COMMUNE DE BAIS

Déclaration de projet avec mise en compatibilité du Plan Local d'Urbanisme projet d'extension d'un site d'activité d'entreprise (OD PLAST SAS)

Compte-rendu de la réunion d'examen conjoint
03 juillet 2020

17 juillet 2020

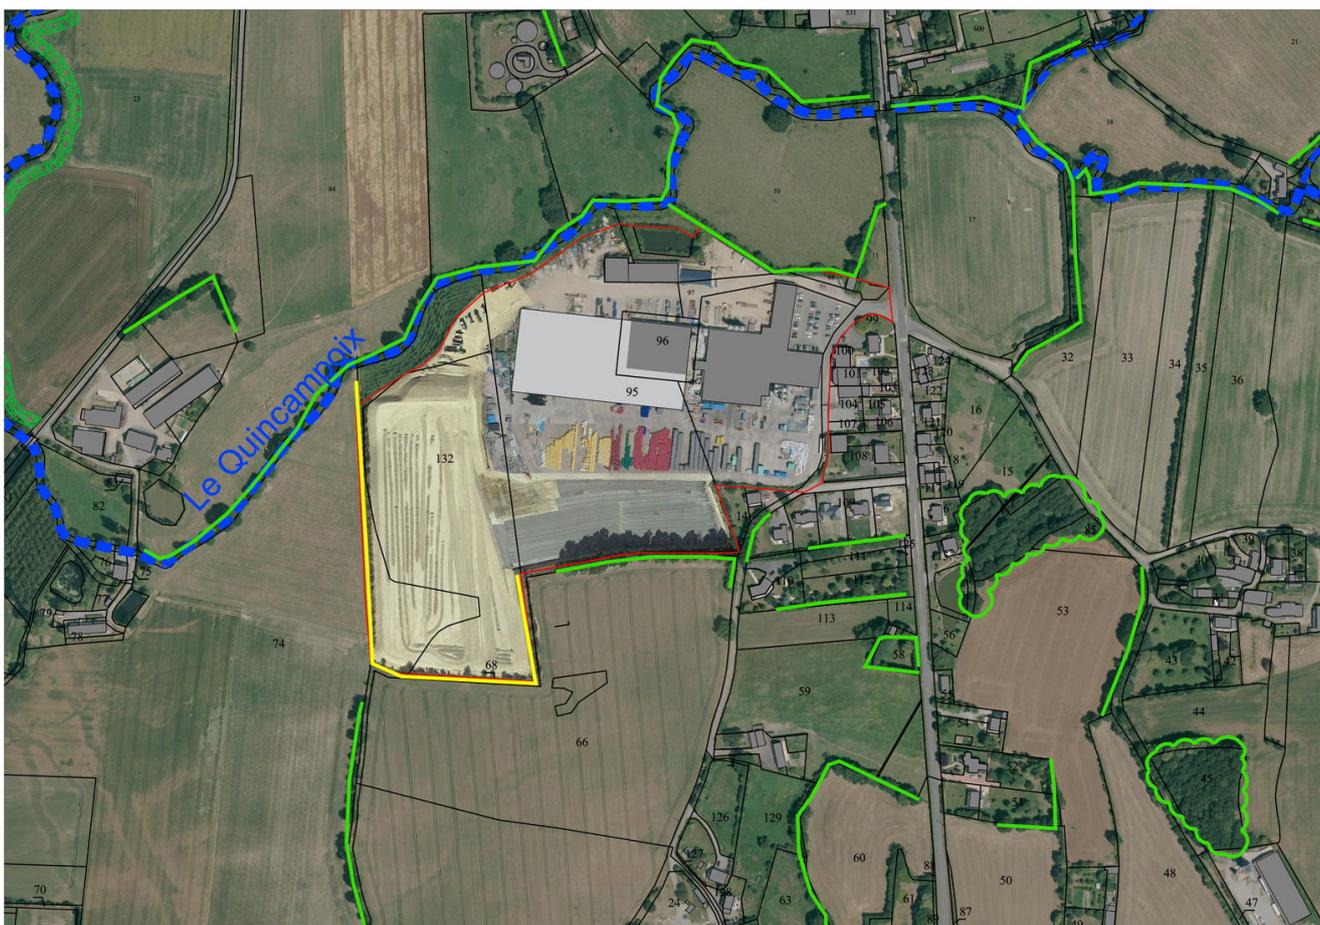
- **traitement paysagé de la lisière ouest du site** : Au regard du contexte paysager du site, Mme Guérin demande si la limite parcellaire ouest du site est déjà occupée par une haie, pour masquer les espaces de stockages dans le grand paysage. M. Divay ajoute que le site est effectivement visible depuis la RD 110 à l'ouest (route de Marcillé-Robert).

Mme Guérin ajoute que le PLU pourrait ajouter une disposition réglementaire spécifique pour garantir la plantation et surtout la préservation de cette haie.

Mme le Maire accepte cette proposition qui est jugée pertinente. M. Rigaud précise que le PLU protège déjà un certain nombre de haies sur la commune par une trame de protection spécifique, cette trame sera donc ajoutée sur toute la limite parcellaire à l'ouest et au sud du site.

Mme Guérin demande de préciser dans le règlement que les haies devront effectivement masquer les espaces de stockage, en imposant une hauteur minimale ou bien en imposant des haies bocagères.

M. Rigaud répond que le règlement intègre déjà ces dispositions, notamment dans l'article 12 de la zone Ua qui impose la plantation de haies vives d'essence locales.

Il ajoute que le renforcement de cette trame bocagère va permettre de créer une continuité écologique avec des haies déjà existantes, renforçant ainsi le maillage bocager sur ce secteur de la vallée de la Quincampoix (cf illustration ci-dessous).

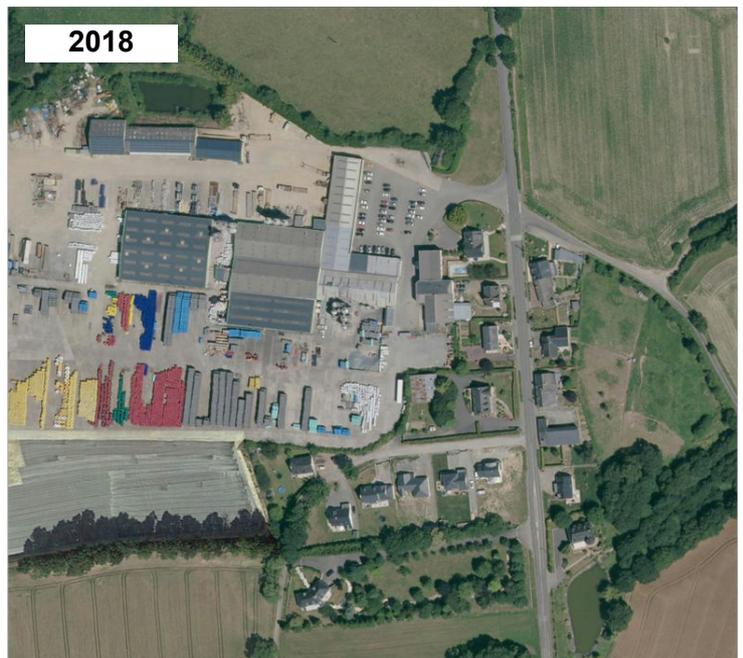
Mme Guérin demande si des extensions ultérieures sont prévues, pouvant dépasser ces nouvelles limites paysagères. Mme le Maire et M. Rigaud répondent que les espaces de stockage ont été dimensionnés pour répondre aux besoins sur le long terme, en accompagnement de l'extension récente du bâtiment de production. M. Rigaud ajoute que le règlement de la zone ua2s a été créé spécifiquement pour interdire la création de nouveaux bâtiments et donc réserver ces espaces au stockage.
